Inspección de Seguridad (DSI 2018)

Compañía Minera TECK – Carmen de Andacollo (TECK-CDA)

INGENIERO DE REGISTRO - DEPÓSITO DE RELAVES

INSPECCIÓN DE SEGURIDAD 2018 (DSI) – DEPÓSITO DE RELAVES

Figura 4-19: Asentamiento por Etapa (ref. presentación Análisis de asentamientos muros y botadero 2018, AmecFW).

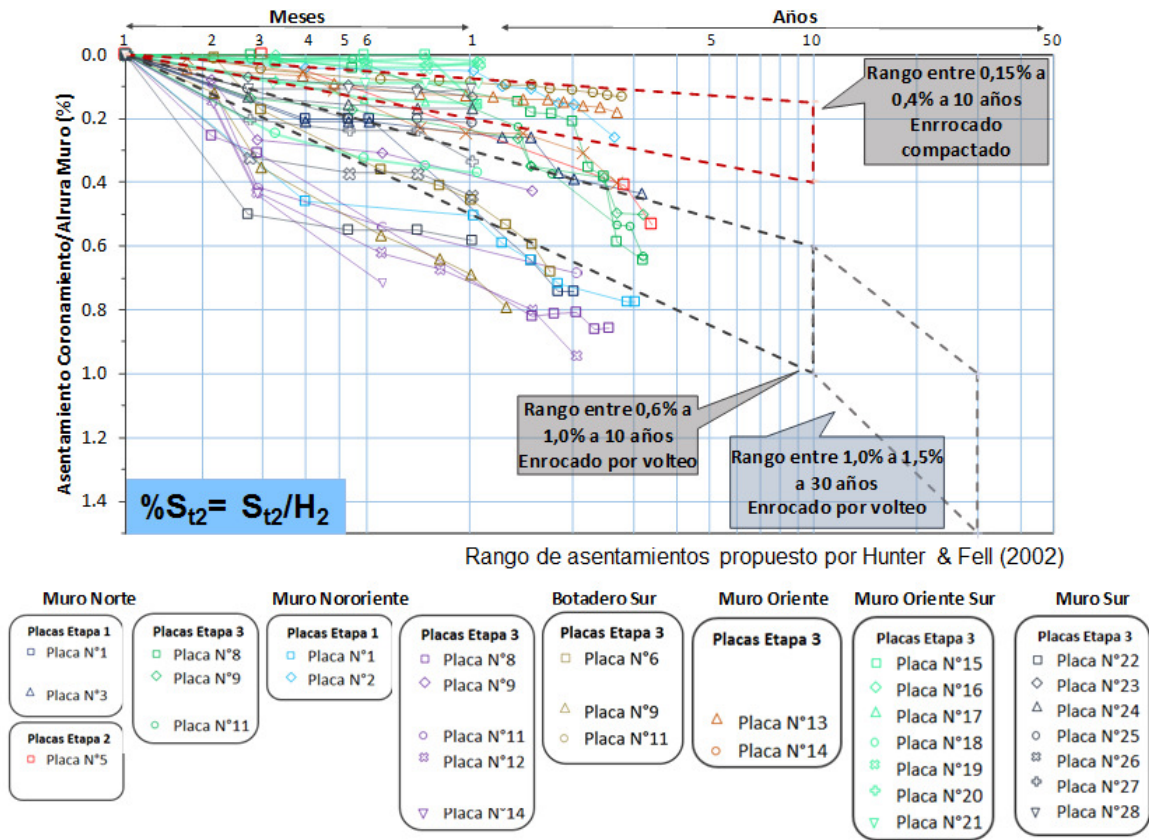
Adicionalmente se sugiere que, para la próxima etapa de análisis, el gráfico presentado en la Figura 4-19, se relacione por ejemplo, con niveles de daño esperables, utilizando los ábacos de Pells y Fell, con el objetivo de dar una mejor interpretación a los datos reportados.
